DECLARATION d'UTILITE PUBLIQUE projet d'aménagement de sécurité de la RD 704 au sud de la commune du Vigen

# **CONCLUSIONS du COMMISSAIRE ENQUETEUR**

# ENQUETE PUBLIQUE PREALABLE à DUP: projet d'aménagement de sécurité de la RD 704 au sud de la commune du Vigen

# CONCLUSIONS MOTIVEES DU COMMISSAIRE ENQUETEUR

(cf. Esquisse du C-P ci-après)

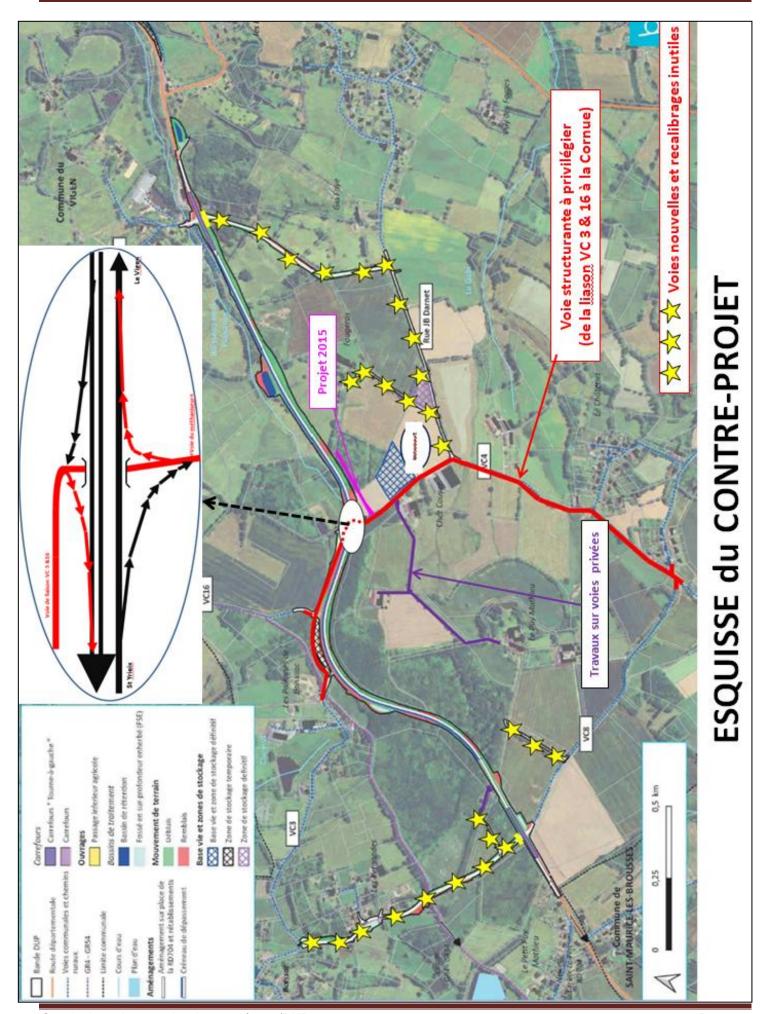
- ➤ S'agissant d'une enquête publique préalable à DUP, le commissaire enquêteur ne peut se prononcer sur l'aspect coût/efficacité qui justifie dès lors de solliciter des compléments d'information.
  - Ainsi, avant de pouvoir se prononcer, le commissaire enquêteur serait en attente d'un
- ➤ Bilan technico-économique sur les infrastructures de comparaison [Projet versus Contre-Projet]
- ➤ Eco-bilan [Création de l'échangeur central, recalibrage VC4 & liaison VC 3-VC 16 versus Abandon des voies nouvelles de Boissac, de la Faye & du recalibrage de la rue J. B. Darnet].

Sans préjuger de l'avis de la MRAe, qui devra également se prononcer, il est rappelé ici qu'en matière d'évaluation de prise en compte de la doctrine **ERC**, tout évitement d'un secteur à enjeux doit être privilégié en tout premier lieu. En conséquence, tout abandon de voie nouvelle doit être regardé comme mesure la plus pertinente en terme de gain écologique.
